2022年7月14日

SUS株式会社

製品仕様変更のご案内

■対象アイテム

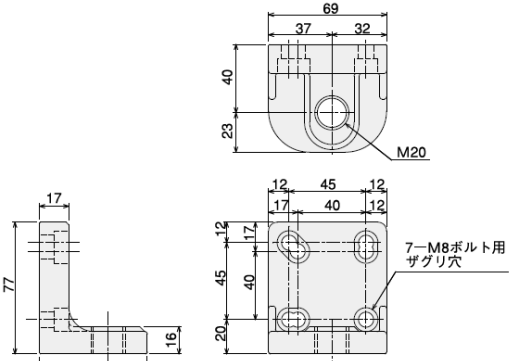
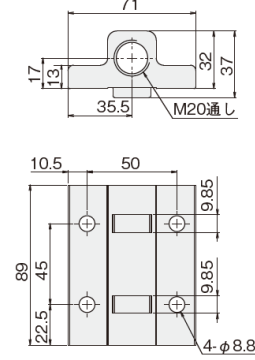
現行仕様			新仕様 8月1日より受注開始		
旧カタログ(アルミ構造材カタログ SF No.101)掲載品			新カタログ(アルミ構造材カタログ SF No.201)掲載品		
ページ	現行アイテム No.	名称	ページ	新アイテム No.	名称
233	SFJ-7D1	アジャスタブラケット 8090	250	SFJ-7B8	アジャスタブラケット 80
	SFK-7D1	アジャスタブラケット 8090 キット		SFJ-7B9	アジャスタブラケット 90
-	-	-		SFK-7B8S	アジャスタブラケット 80(ステン)キット
-	-	-		SFK-7B9S	アジャスタブラケット 90(ステン)キット
-	-	-		SFK-7B8	アジャスタブラケット 80 キット
-	-	-		SFK-7B9	アジャスタブラケット 90 キット
<p><キット内容></p> <ul style="list-style-type: none">●アジャスタブラケット 8090(ステンレス) × 1●ST ナット L(ステンレス) × 4●六角穴付ボルト(ステンレス) × 4			<p><キット内容></p> <ul style="list-style-type: none">●アジャスタブラケット(アルミ) × 1●T ナット L(鉄) × 4●六角穴付ボルト(鉄) × 4 <p>※(ステン)キットはボルト・ナットがステンレス製です。</p>		
 <p>SFJ-7D1 ¥1,690 SFK-7D1 ¥1,934</p> <p>※在庫がなくなり次第、廃番となります。</p>			 <p>SFJ-7B8 ¥1,650 SFJ-7B9 ¥1,690 SFK-7B8S ¥1,900 SFK-7B9S ¥1,934</p> <p>※8月1日よりご注文いただけます。</p>

【製品寸法図】

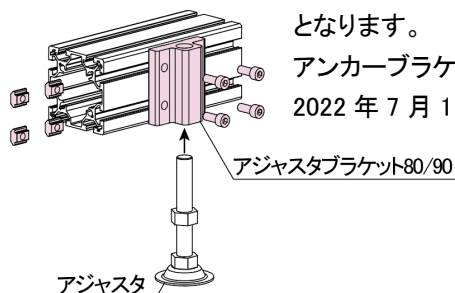
- ・アイテムNo. **上記アイテムNo.に変更**
- ・製品名称 **上記名称に変更**
- ・材質 **現行品:ステンレス⇒ 新製品:アルミ(A6005C)**
- ・価格 **上記価格に変更**
- ・質量・製品形状 **別紙【製品寸法図】をご参照ください。**
- ・使用方法 **別紙【使用方法】をご参照ください。**

現行品	新製品
<p data-bbox="331 347 614 380">アジャスタブラケット 8090</p>  <p data-bbox="622 660 734 694">7-M8ボルト用 ザグリ穴</p>	<p data-bbox="949 347 1212 380">アジャスタブラケット 80</p>   <p data-bbox="1228 672 1356 705">質量 248g</p>
 <p data-bbox="406 1153 542 1187">質量 870g</p>	<p data-bbox="949 795 1212 828">アジャスタブラケット 90</p>   <p data-bbox="1228 1120 1356 1153">質量 280g</p>
